**Avis délibéré de la mission régionale
d'autorité environnementale
Hauts-de-France
sur le projet de route de contournement
de Villers-Cotterêts (02)**

n°MRAe 2021-5380

Le projet porte sur la construction d'une route départementale de 800 mètres à Villers-Cotterêts entre l'avenue de la noue et la route départementale (RD) 81, avec un viaduc de 80 mètres construit au niveau de la traversée de la vallée de l'Automne.

Implantation du projet (source : résumé non technique page 9)

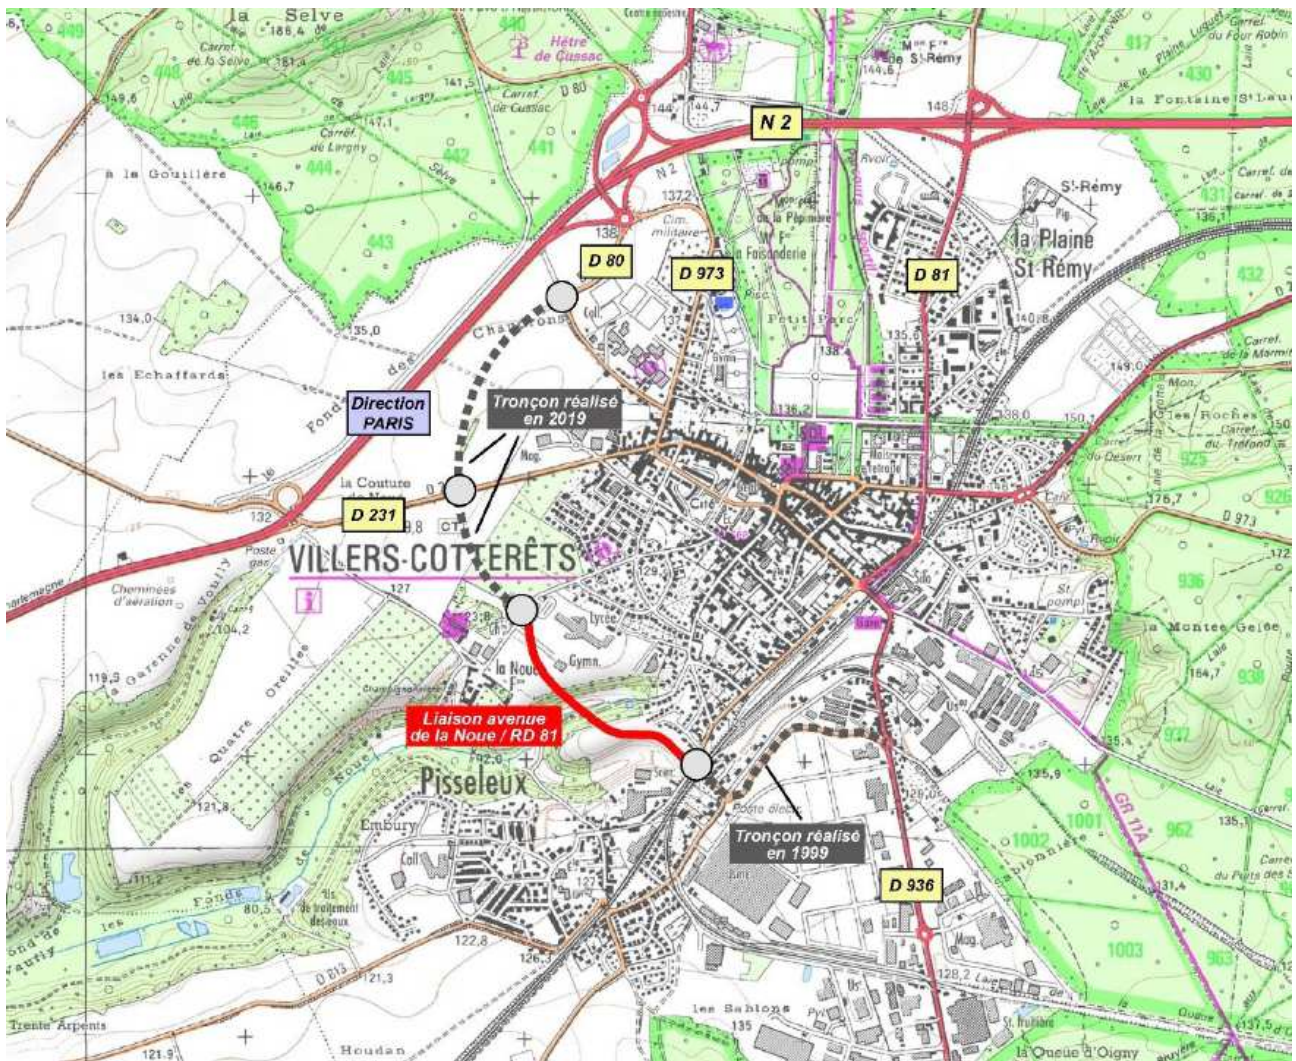
Le projet est décrit pages 23 et suivantes de l'étude d'impact, avec profil en long et profils en travers mais les ouvrages ou équipements connexes, équipements, aménagements paysagers ne sont pas décrits.

L'autorité environnementale recommande de compléter la description du projet notamment avec les ouvrages et équipements connexes et les aménagements paysagers prévus.

Coupe du viaduc (source : résumé non technique page 13)

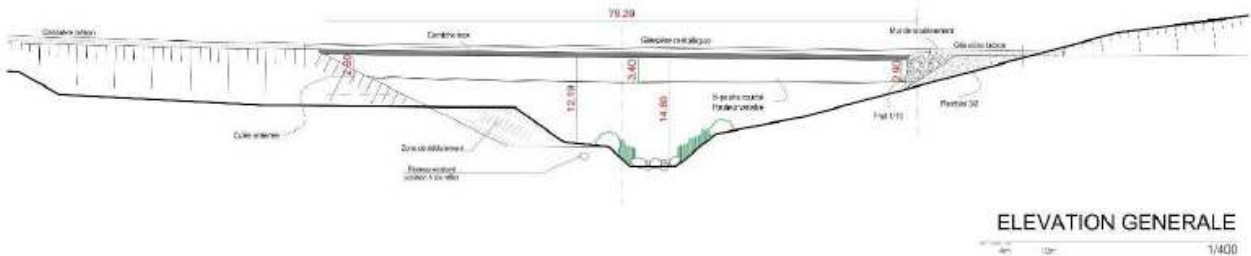
Aucune variante sur le profil en long ou le viaduc (positionnement des piles et culées, etc.) n'est présentée.

L'autorité environnementale recommande de compléter le dossier avec des variantes de profil en long et une comparaison des variantes intégrant tous les champs de l'évaluation environnementale, notamment paysage et risque d'inondation.
